敦賀発電所2号炉
ボーリング柱状図の記事欄に係るご指摘への回答
補足説明資料4
破砕部の見直しについて

令和2年6月4日
日本原子力発電株式会社

目次(補足説明資料4)

柱状図における「変質部から破碎部への変更」の記載とその性状 (H19-No. 4孔 深度 234.32 ~ 236.15m)

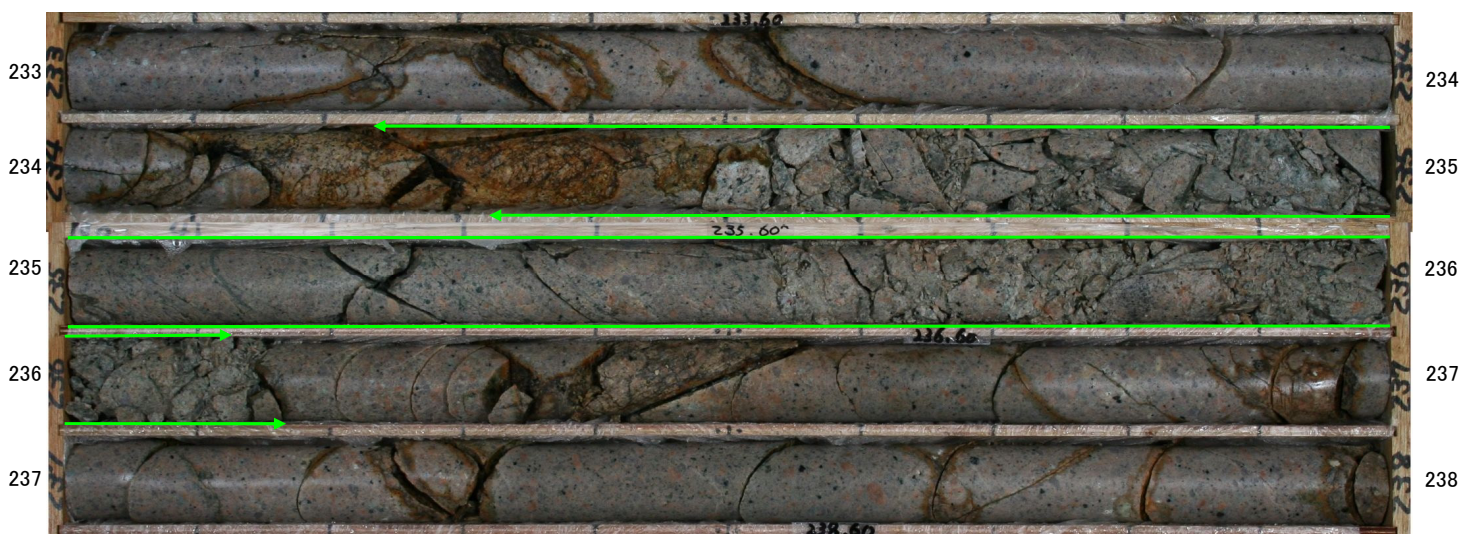
・礫の定向配列が認められることから、機械割れにより性状が不明瞭な部分を含め破碎部として認定した。機械割れの部分を除き原岩組織が残留しており、直線的・連続的な粘土状部の分布が認められないことから、カタクレーサイトであると判断した。

委託報告書 (平成19年)	設置許可申請書案	設置許可申請書 (平成27年11月)	審査資料案	審査資料 (平成29年12月22日)
深度234.32~236.15m: 全体に変質をつけ、軟質化している。一部砂状をなす。	234.32~236.15m ・変質している。 ・軟質化している。一部砂状を呈する。	234.32~236.15m ・変質している。 ・軟質化している。一部砂状を呈する。	●234.32~236.15m(f-6-2破碎帯) ・破碎部である。 ・明赤灰色の固結礫状部からなる。 ・走向・傾斜はN28° W88° Wである。	●234.32~236.15m(f-6-2破碎帯) ・破碎部である。 ・明赤灰色の固結礫状部からなる。 ・明赤灰色の固結礫状部からなる。 ・走向・傾斜はN28° W88° Wである。 ・236.15~250.00m ・柱状~長柱状を呈する。

柱状図における「変質部から破砕部への変更」の記載とその性状(H19-No. 12孔 深度 75.04～75.08m)

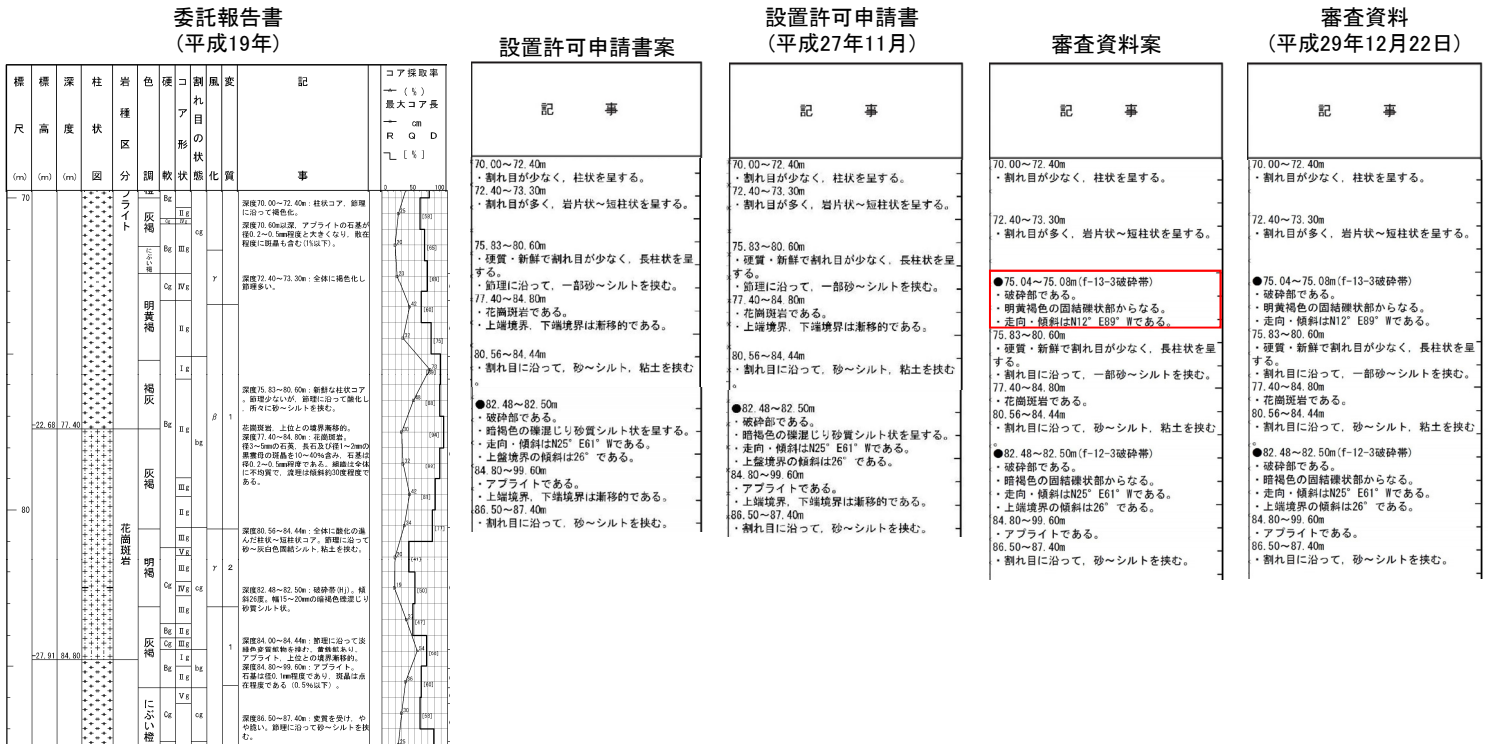
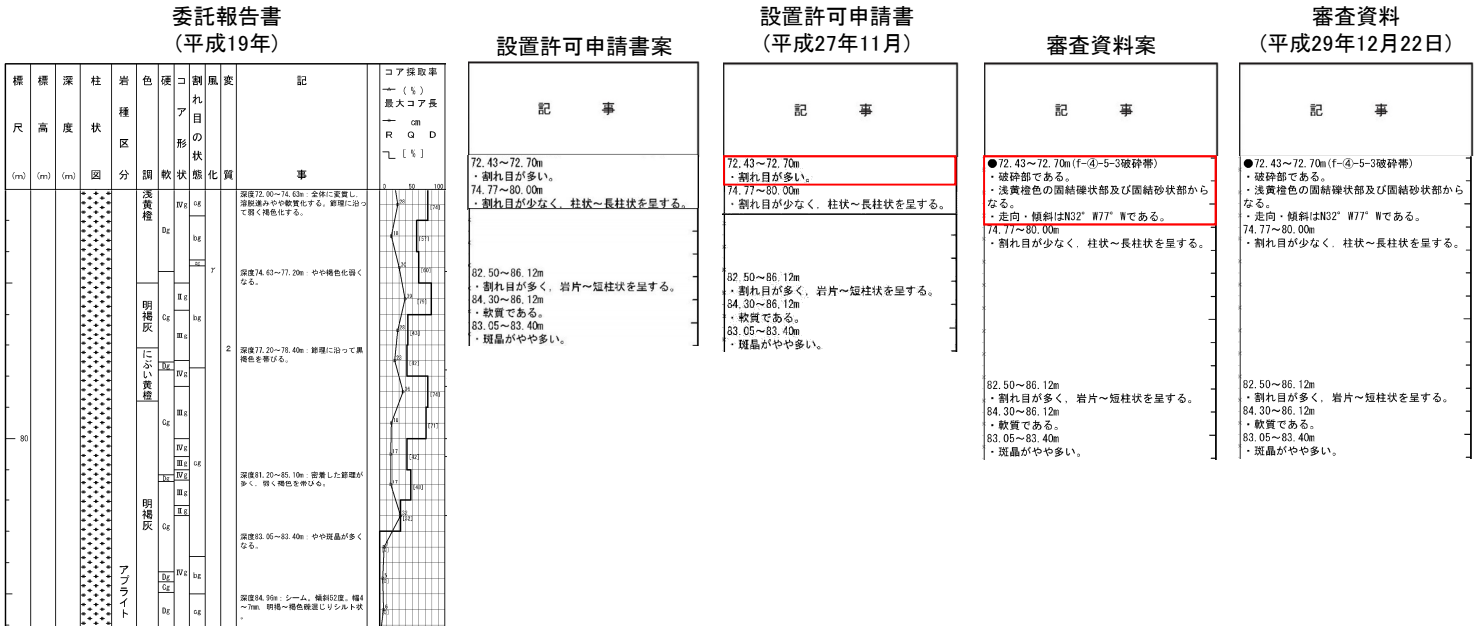
・粒径の違いによる縞状構造が認められることから、破砕部として認定した。固結しており、原岩組織が残留していることから、カタクレーサイトであると判断した。

委託報告書 (平成19年)	設置許可申請書案	設置許可申請書 (平成27年11月)	審査資料案	審査資料 (平成29年12月22日)
記載なし	記載なし	記載なし	<ul style="list-style-type: none"> ●75.04～75.08m(f-13-3破砕帯) ・破砕部である。 ・明黄褐色の固結礫状部からなる。 ・走向・傾斜はN12° E89° Wである。 	<ul style="list-style-type: none"> ●75.04～75.08m(f-13-3破砕帯) ・破砕部である。 ・明黄褐色の固結礫状部からなる。 ・走向・傾斜はN12° E89° Wである。

柱状図における「変質部から破砕部への変更」の記載とその性状 (H24-B11-1孔 深度 60.36～60.60m)

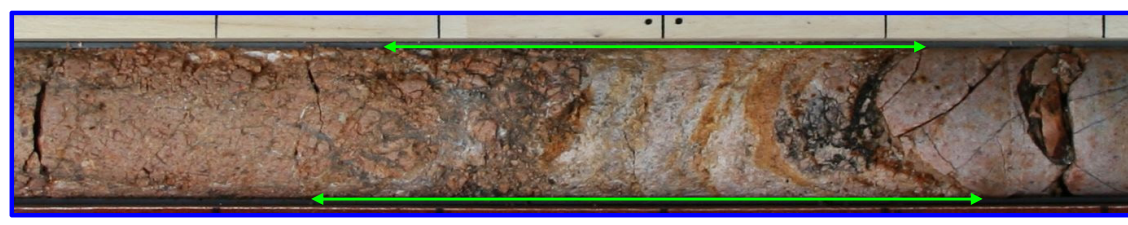
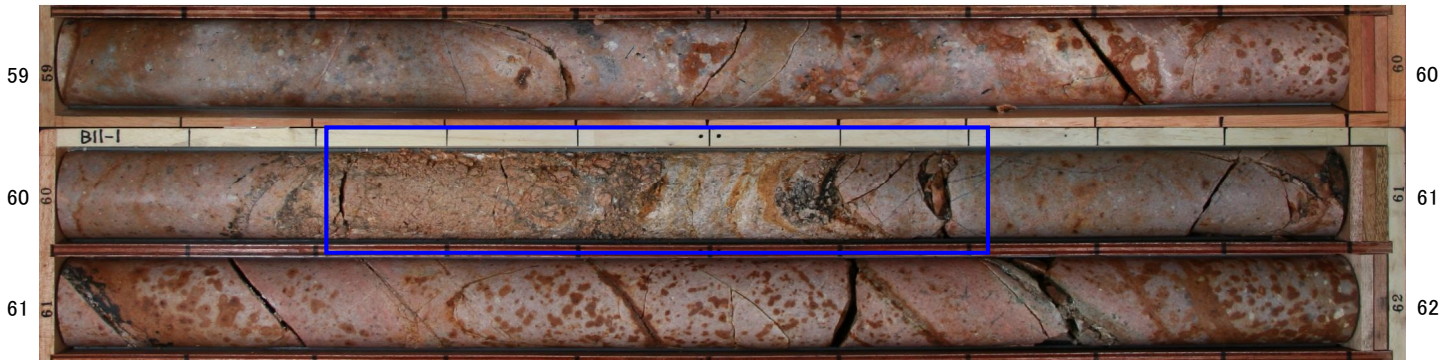
・原岩組織が不明瞭となる区間において、同系統の割れ目が複数認められ、礫状部を伴うことから、機械割れにより性状が不明瞭な部分を含め破砕部として認定した。直線的・連続的な粘土状部の分布が認められないことから、カタクレーサイトであると判断した。

設置許可申請書案	設置許可申請書 (平成27年11月)	審査資料案	審査資料 (平成29年12月22日)	委託報告書 (平成30年)
<p>60.18～60.60m ・変質している。 ・淡黄色の砂混じり粘土状～灰白色シルト粘土質砂状～淡黄色～にぶい橙色のシルト混じり砂礫状を呈する。 ・上端境界の傾斜は20°、下端境界の傾斜は50°である。</p>	<p>60.18～60.60m ・変質している。 ・淡黄色の砂混じり粘土状～灰白色シルト粘土質砂状～淡黄色～にぶい橙色のシルト混じり砂礫状を呈する。 ・上端境界の傾斜は20°、下端境界の傾斜は50°である。</p>	<p>●60.36～60.60m(D-39破砕帯) ・破砕部である。 ・左ずれ正断層センスである。 ・主ににぶい橙色の固結礫状部からなる。 ・褐色の未固結粘土状部：累計幅0.9cm ・走向・傾斜はN8°E84°Wである。 ・上端境界の傾斜は20°、下端境界の傾斜は50°である。</p>	<p>●60.36～60.60m(D-39破砕帯) ・破砕部である。 ・左ずれ正断層センスである。 ・主ににぶい橙色の固結礫状部からなる。 ・褐色の未固結粘土状部：累計幅0.9cm ・走向・傾斜はN8°E84°Wである。 ・上端境界の傾斜は20°、下端境界の傾斜は50°である。</p>	<p>●60.36～60.60m:破砕帯(D-39)破砕帯は24.0cmである。60.36～60.54m:シルト混じり礫状を呈しにぶい橙色の固結した礫状部からなる。60.54～60.56m:褐色の角礫混じり粘土状を呈する。未固結の粘土状部からなり、幅は0.9cmである。60.56～60.60m:粘土混じり角礫状を呈しにぶい橙色の固結した礫状部からなる。下部に傾斜45°、幅2～3mmの淡褐色の粘土を伴う。</p>

柱状図における「変質部から破砕部への変更」の記載とその性状 (H19-No.3孔 深度 50.35~ 50.48m)

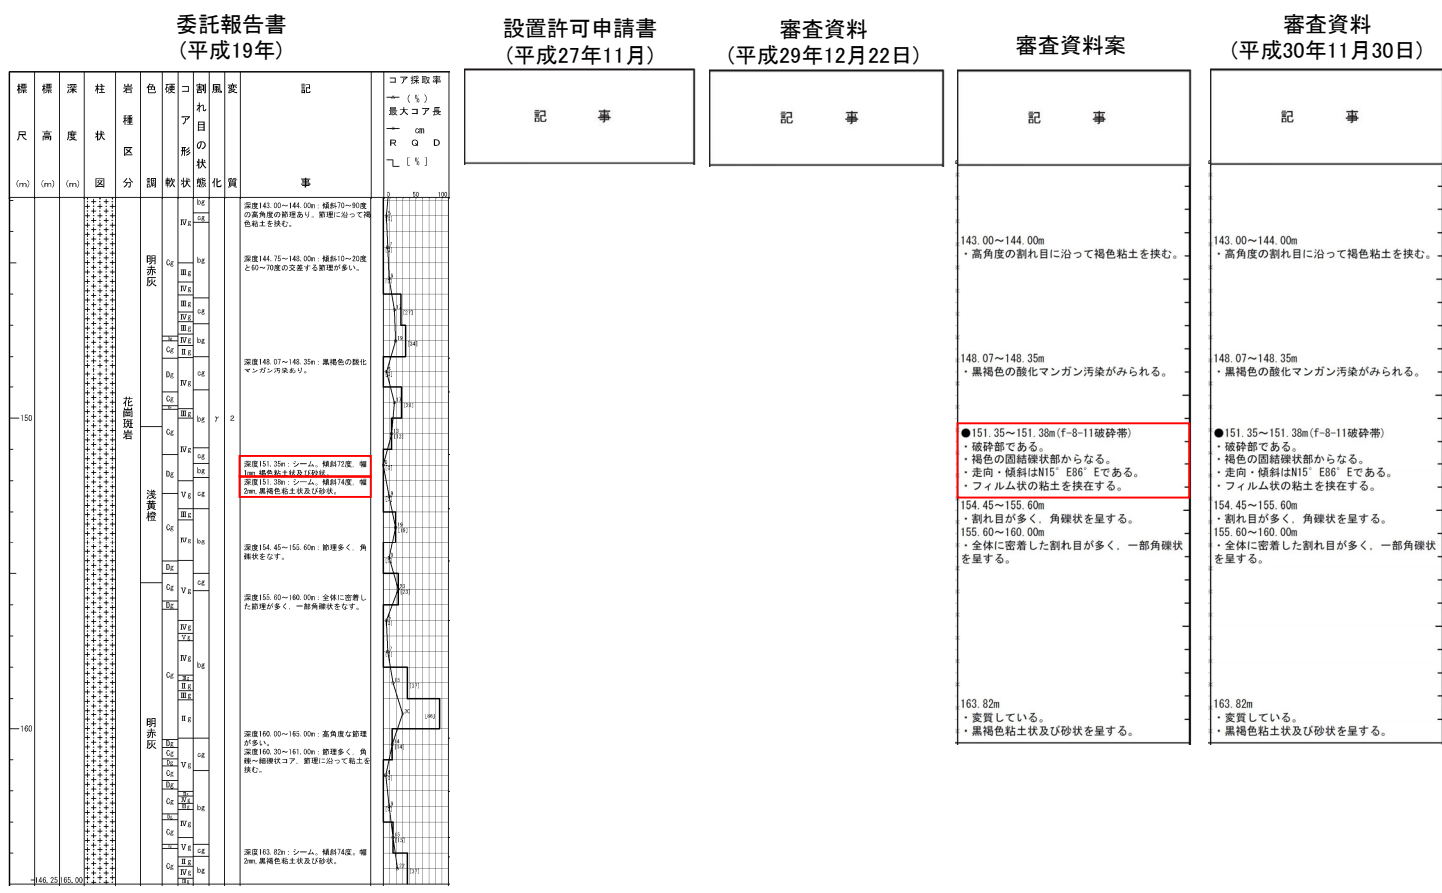
・周囲の節理を切って礫状を呈することから、機械割れにより性状が不明瞭な部分を含め破砕部として認定した。直線的・連続的な粘土状部の分布が認められないことから、カタクレーサイトであると判断した。

委託報告書 (平成19年)	設置許可申請書 (平成27年11月)	審査資料 (平成29年12月22日)	審査資料案	審査資料 (平成30年11月30日)
深度48.92~50.48m。やや風化著しく、角礫~細礫状をなす。	掲載なし	掲載なし	●50.35~50.48m (F-2-12破砕帯) ・破砕部である。 ・浅黄色の固結礫状部からなる。 ・走向・傾斜はN37° E67° Wである。 ・フィルム状の粘土を挟む。	●50.35~50.48m (F-2-12破砕帯) ・破砕部である。 ・浅黄色の固結礫状部からなる。 ・走向・傾斜はN37° E67° Wである。 ・フィルム状の粘土を挟む。

柱状図における「変質部から破砕部への変更」の記載とその性状 (H19-No.7孔 深度 151.35～151.38m)

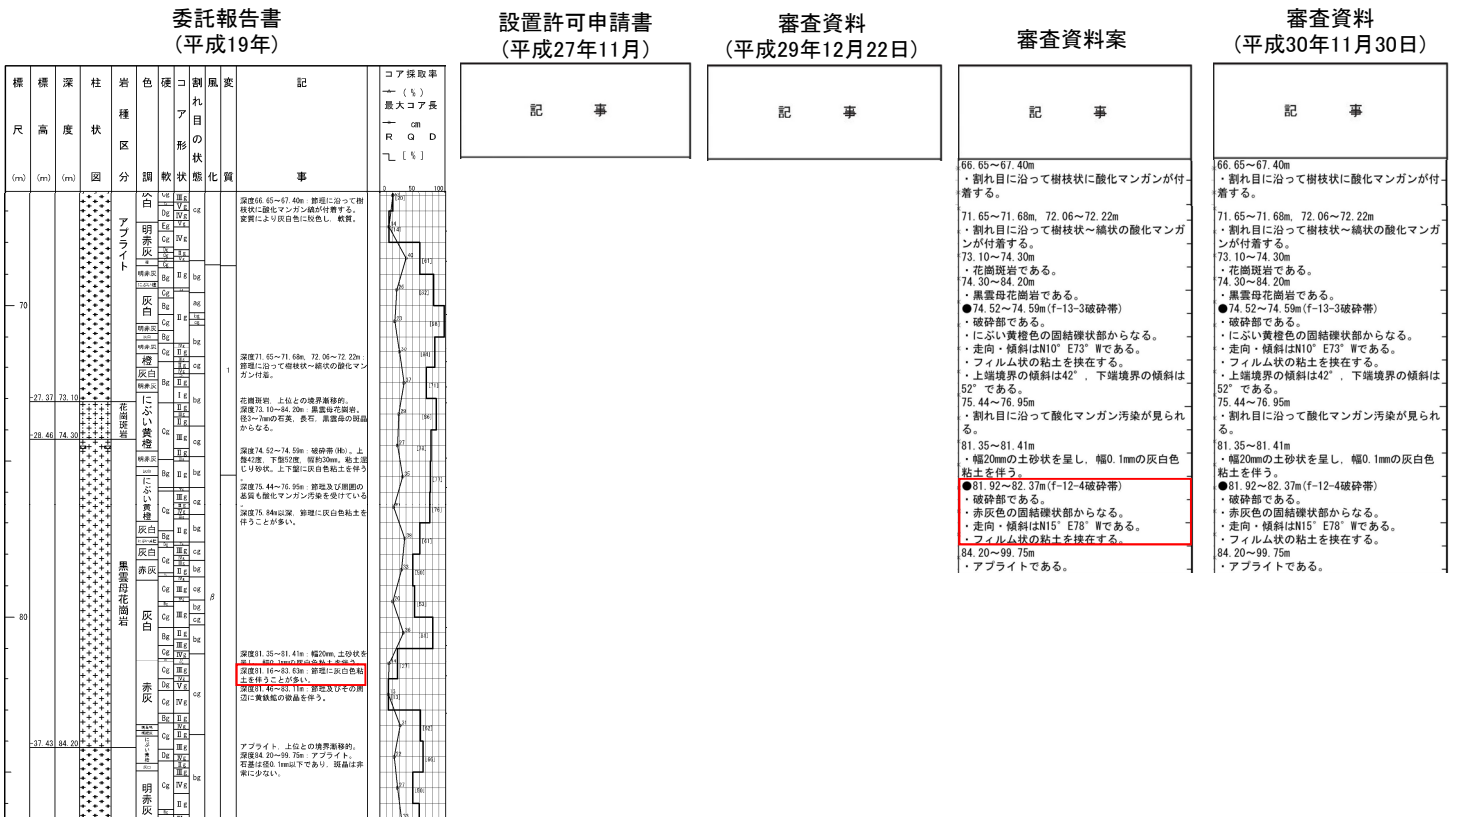
・2本の同系統の割れ目に挟まれた区間に礫混じり砂状部が分布していることから、破砕部として認定した。直線的・連続的な粘土状部の分布が認められないことから、カタクレーサイトであると判断した。

委託報告書 (平成19年)	設置許可申請書 (平成27年11月)	審査資料 (平成29年12月22日)	審査資料案	審査資料 (平成30年11月30日)
深度151.35m: シーム。傾斜72度。幅1mm。褐色粘土状及び砂状。 深度151.38m: シーム。傾斜74度。幅2mm。黒褐色粘土状及び砂状。	掲載なし	掲載なし	●151.35～151.38m (f-8-11破砕帯) ・破砕部である。 ・褐色の固結礫状部からなる。 ・走向・傾斜はN15° E86° Eである。 ・フィルム状の粘土を挟在する。	●151.35～151.38m (f-8-11破砕帯) ・破砕部である。 ・褐色の固結礫状部からなる。 ・走向・傾斜はN15° E86° Eである。 ・フィルム状の粘土を挟在する。

柱状図における「変質部から破砕部への変更」の記載とその性状 (H19-No.13孔 深度 81.92~ 82.37m)

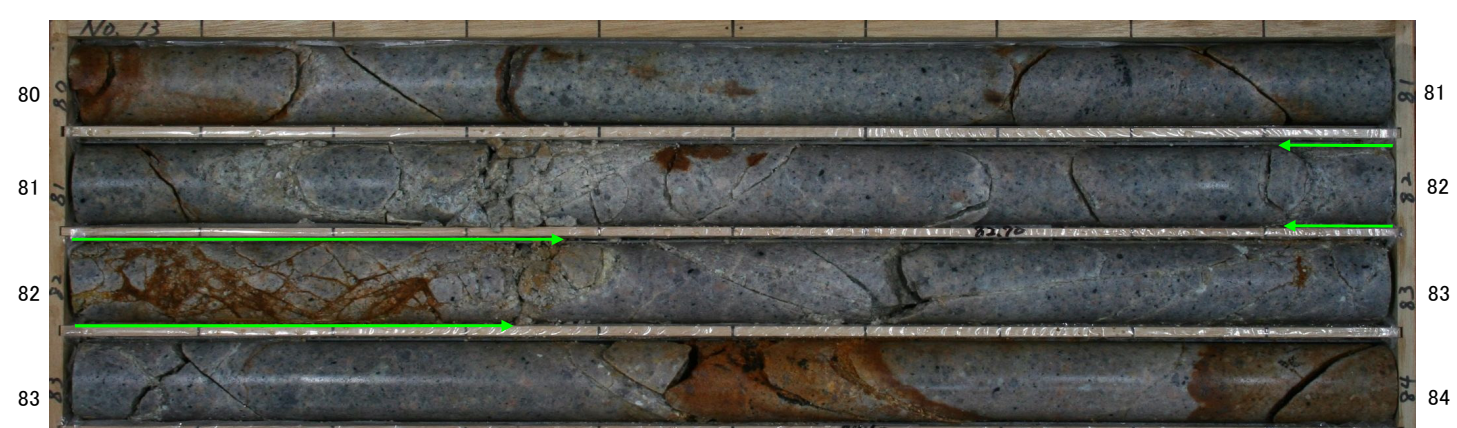
・周囲の節理以外の方向に亀裂が発達しており、亀裂に沿った砂礫状の部分も認められることから、破砕部として認定した。原岩組織が残留しており、直線的・連続的な粘土状部の分布が認められないことから、カタクレーサイトであると判断した。

委託報告書 (平成19年)	設置許可申請書 (平成27年11月)	審査資料 (平成29年12月22日)	審査資料案	審査資料 (平成30年11月30日)
深度81.16~83.63m: 節理に灰白色粘土を伴うことが多い。	掲載なし	掲載なし	●81.92~82.37m(f-12-4破砕帯) ・破砕部である。 ・赤灰色の固結礫状部からなる。 ・走向・傾斜はN15° E78° Wである。 ・フィルム状の粘土を挟在する。	●81.92~82.37m(f-12-4破砕帯) ・破砕部である。 ・赤灰色の固結礫状部からなる。 ・走向・傾斜はN15° E78° Wである。 ・フィルム状の粘土を挟在する。

柱状図における「変質部から破砕部への変更」の記載とその性状 (H19-No.15孔 深度 46.92～ 46.93m)

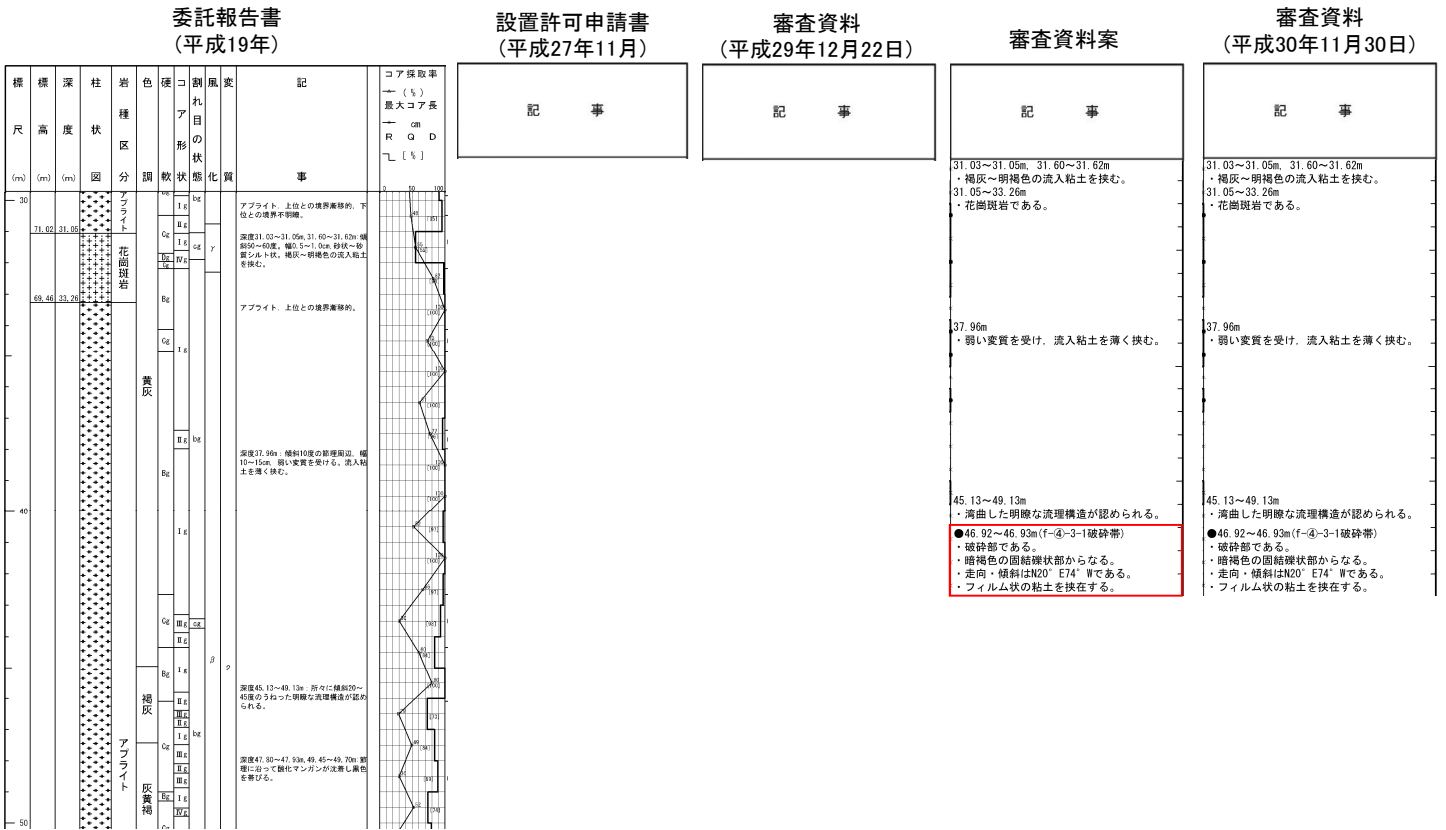
・2本の同系統の割れ目に挟まれた区間に弱い縞状を呈する礫状部が分布していることから、破砕部として認定した。固結しており、直線的・連続的な粘土状部の分布が認められないことから、カタクレーサイトであると判断した。

委託報告書 (平成19年)	設置許可申請書 (平成27年11月)	審査資料 (平成29年12月22日)	審査資料案	審査資料 (平成30年11月30日)
記載なし	掲載なし	掲載なし	●46.92~46.93m (f-④-3-1破砕帯) ・破砕部である。 ・暗褐色の固結礫状部からなる。 ・走向・傾斜はN20° E74° Wである。 ・フィルム状の粘土を挟存する。	●46.92~46.93m (f-④-3-1破砕帯) ・破砕部である。 ・暗褐色の固結礫状部からなる。 ・走向・傾斜はN20° E74° Wである。 ・フィルム状の粘土を挟存する。

柱状図における「変質部から破砕部への変更」の記載とその性状 (H19-No.16孔 深度 28.92～29.04m)

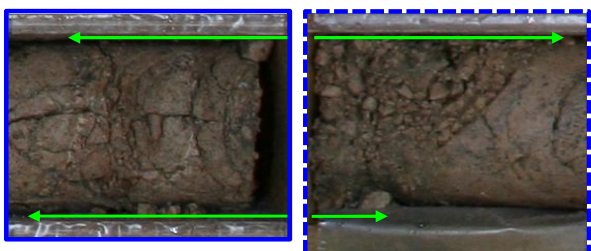
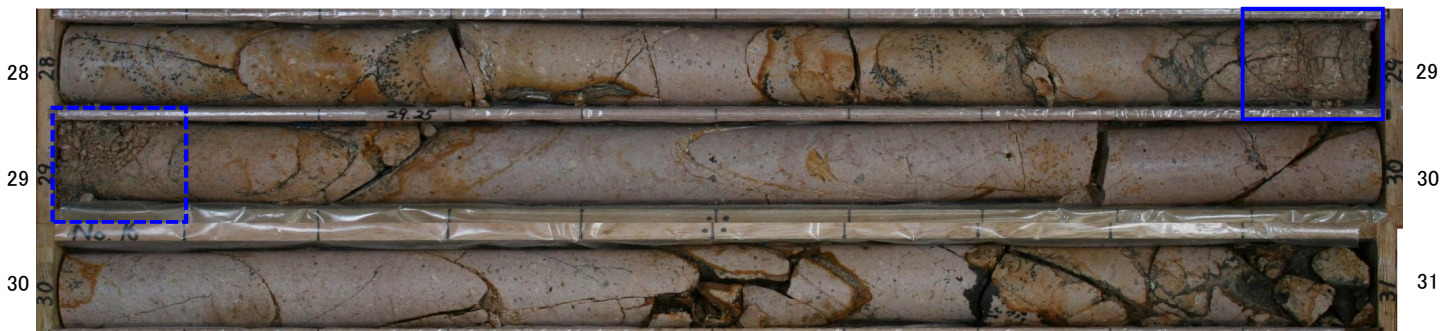
・同系統の割れ目が密集し、礫状部を伴うことから、機械割れにより性状が不明瞭な部分を含め破砕部として認定した。直線的・連続的な粘土土部の分布が認められないことから、カタクレーサイトであると判断した。

委託報告書 (平成19年)	設置許可申請書案	設置許可申請書 (平成27年11月)	審査資料案	審査資料 (平成29年12月22日)
深度28.82～29.04m: 節理密集部。節理面は黒褐色を帯びる。	掲載なし	掲載なし	●28.92～29.04m (f-⑥-3-2破砕帯) ・破砕部である。 ・明褐色の固結礫状部からなる。	●28.92～29.04m (f-⑥-3-2破砕帯) ・破砕部である。 ・明褐色の固結礫状部からなる。

柱状図における「変質部から破砕部への変更」の記載とその性状(H19-No.16孔 深度 35.33~ 35.35m)

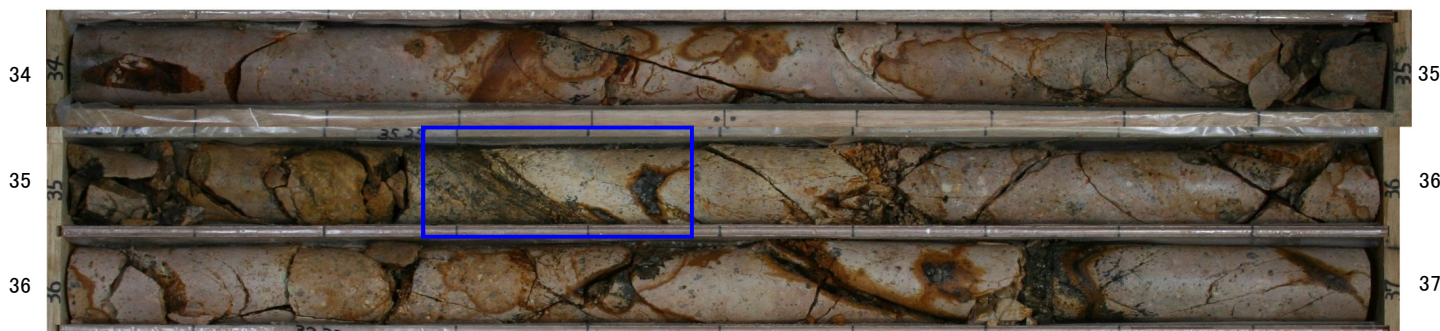
・同系統の割れ目に挟まれた区間に粒子の定向配列が認められることから、破砕部として認定した。大半の区間は固結しており、下端面の粘土状部は連続性に乏しいことから、カタクレーサイトであると判断した。

委託報告書 (平成19年)	設置許可申請書案	設置許可申請書 (平成27年11月)	審査資料案	審査資料 (平成29年12月22日)
深度35.35m: シーム。傾斜60度。幅7~10mmの暗褐色粘土状。	掲載なし	掲載なし	<ul style="list-style-type: none"> ●35.33~35.35m(f-17-2破砕帯) ・破砕部である。 ・暗褐色の固結礫状部からなる。 	<ul style="list-style-type: none"> ●35.33~35.35m(f-17-2破砕帯) ・破砕部である。 ・暗褐色の固結礫状部からなる。

柱状図における「変質部から破砕部への変更」の記載とその性状(H19-No.16孔 深度 210.53m)

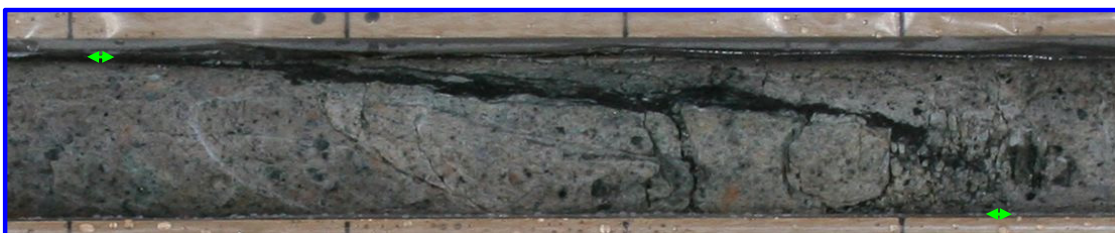
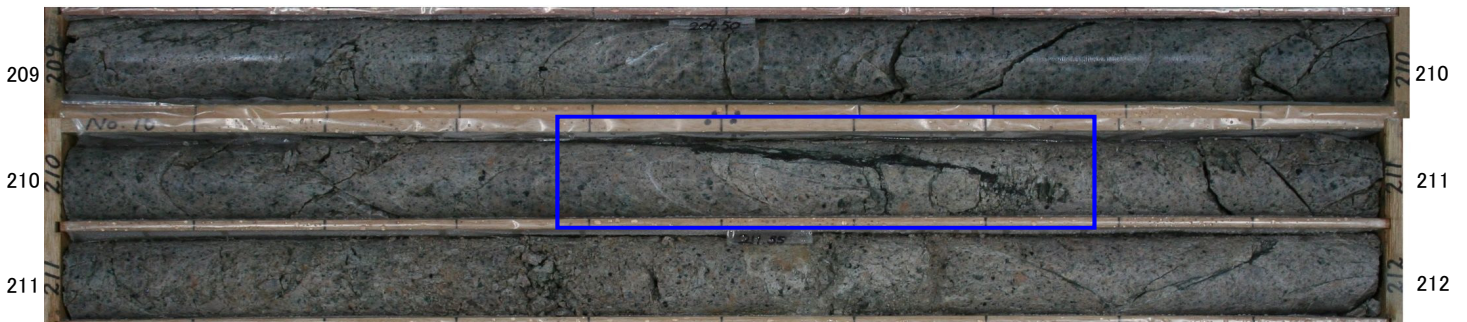
・比較的幅広い粘土状部が、長く連続し、コアを横断していることから、破砕部として認定した。粘土状部の連続性が良いことから、断層ガウジであると判断した。

委託報告書 (平成19年)	設置許可申請書 (平成27年11月)	審査資料案	審査資料 (平成29年12月22日)	審査資料 (平成30年11月30日)
深度210.53m: シーム、傾斜84度、幅5~10mmの黒色シルト状。	掲載なし	●210.53m ・破砕部である。 ・黒色の未固結粘土状部からなる。この累計幅は1.0cmである。	●210.53m ・破砕部である。 ・黒色の未固結粘土状部からなる。この累計幅は1.0cmである。	●210.70~210.71m ・破砕部である。 ・黒色の未固結粘土状部からなる。この累計幅は1.0cmである。
